Acuerdo 1130 Por el cual se aprueba la incorporación del cambio en los límites de generación y absorción de potencia reactiva de la unidad 5 de la central de generación Guavio y la respectiva curva de carga

1130

17 Enero, 2019

Figura 1. Curva de Carga Unidad 5 de la central Guavio.

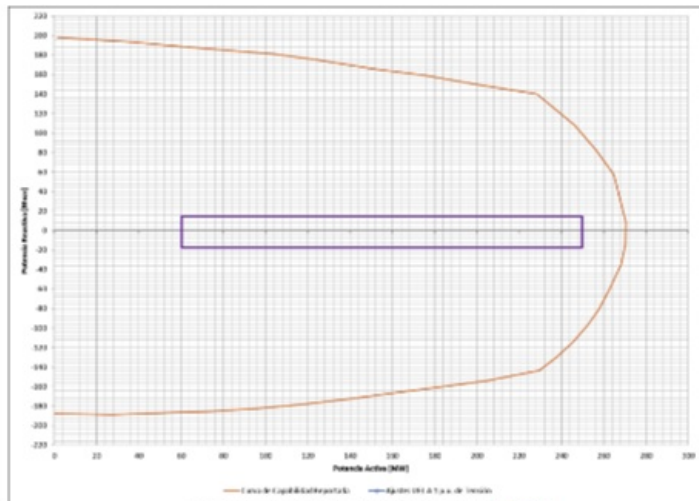
- 1** Que siguiendo el procedimiento para solicitar el cambio de parámetros técnicos de las plantas de generación del Acuerdo 497 de 2010, EMGESA S.A. E.S.P. solicitó al CND mediante comunicación con número de radicado XM 201844015099-3 del 16 de agosto de 2018 el cambio de los límites de generación y absorción de potencia reactiva de la unidad 5 de la central de generación Guavio y la respectiva curva de carga, sin hacer las pruebas de que trata el Acuerdo 932 de 2017, debido a las condiciones técnicas de la unidad, la cual presentó una falla en el estator del generador y, producto de su reparación, el fabricante recomendó que su operación sea con un valor de potencia reactiva inferior a la que se encuentra declarada en la base de datos de parámetros técnicos PARATEC hasta finales del año 2020, cuando se espera terminar con la instalación del nuevo núcleo y estator.

- 1** Aprobar la declaración de una nueva curva operativa de carga de la unidad 5 de la planta de generación Guavio, en la que se define la capacidad para entrega y absorción de potencia reactiva de la unidad en función de la potencia activa generada.

Sobreexcitación			Subexcitación		
P [MW]	Q [Mvar] Antes	Q [Mvar] Después	P [MW]	Q [Mvar] Antes	Q [Mvar] Después
60	+184.98	+15	60	-139.00	-15
150	+168.53	+15	150	-106.00	-15
240	+122.46	+15	240	-78.00	-15
250	-	+15	250	-	-15
